**Bourgogne-Franche-Comté**

**Avis de la Mission Régionale d'Autorité environnementale  
de Bourgogne-Franche-Comté  
sur le projet de centrale photovoltaïque « Forêt des Glénons »  
sur la commune de La Machine (58)**

n°BFC-2020-2768

*Projet d'aménagement de la centrale photovoltaïque (extrait de l'étude d'impact – page 25)*

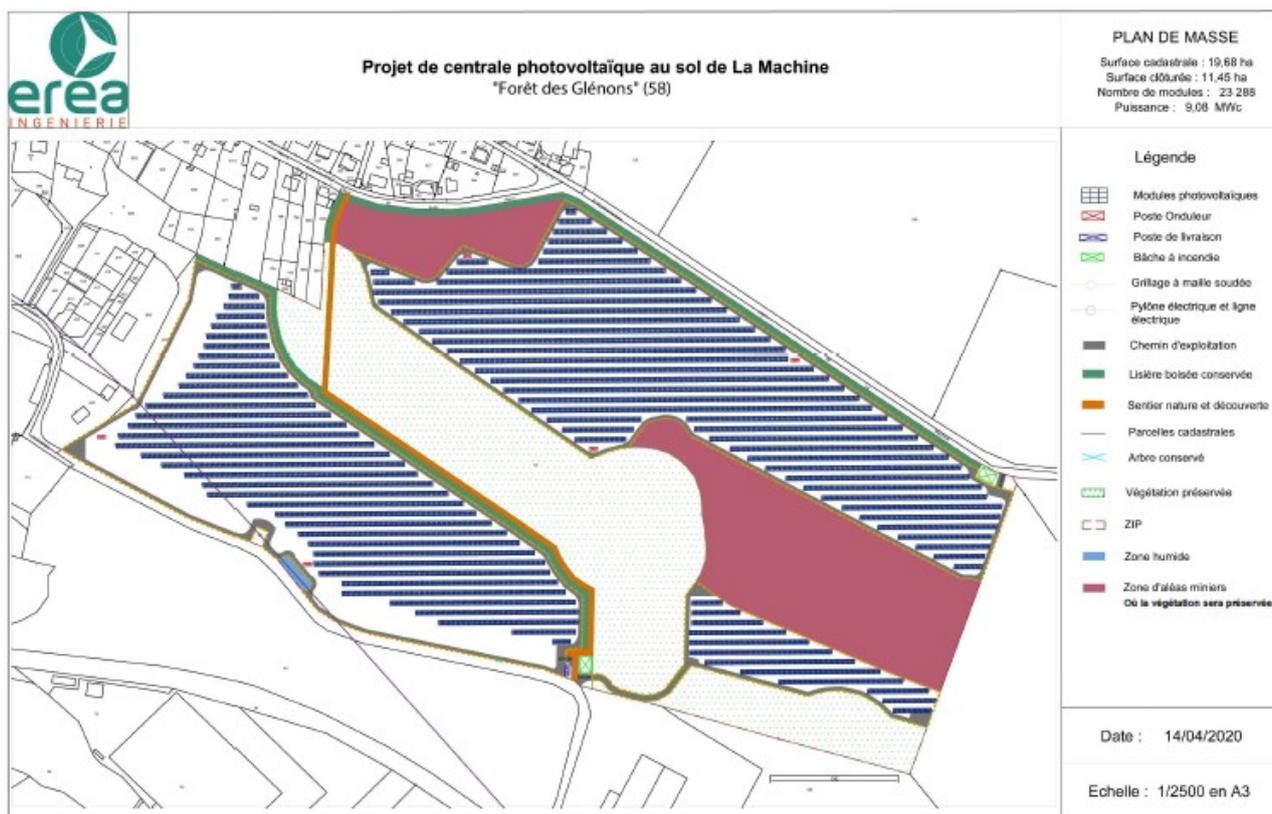
Le projet prévoit la création d'un sentier de randonnée traversant le site et créant une liaison entre le bourg de La Machine et la base de loisirs de l'étang Grenetier. Ce sentier passe sur le ruisseau présent dans la zone d'étude (platelage en bois sur pilotis d'une longueur de 5 m -EI page 190).

*Cartographie des enjeux globaux sur la zone d'étude (page 93 EI)*

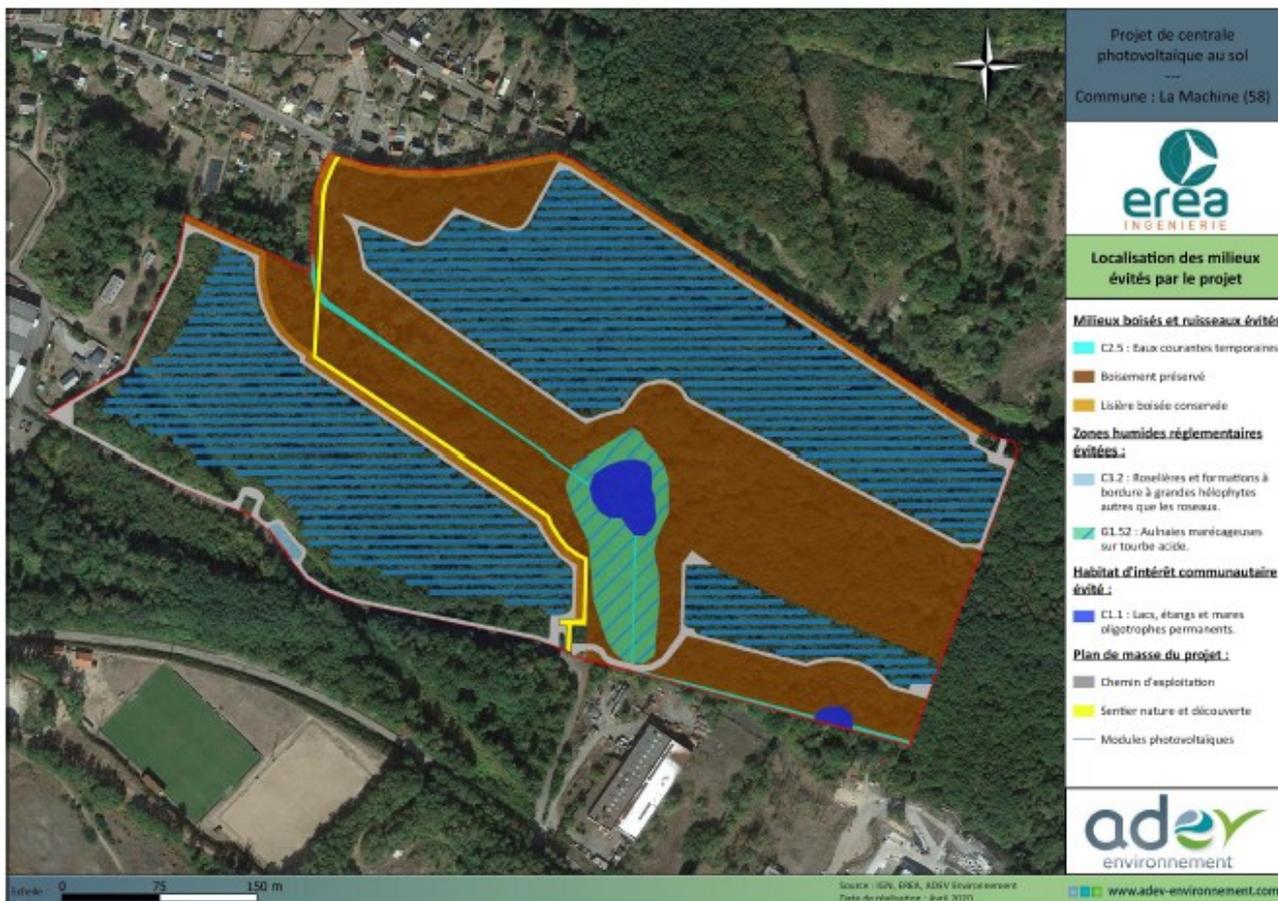
Les mesures envisagées en faveur de la préservation des habitats et de la biodiversité du site sont présentées dans le rapport en suivant la démarche « éviter, réduire, compenser » mais les modalités de suivi de ces mesures n'apparaissent pas. **Afin de garantir l'efficacité des mesures et d'adapter la gestion en fonction des besoins identifiés, la MRAe recommande au porteur de projet de s'engager sur un suivi portant sur la durée totale de l'exploitation de la centrale.**
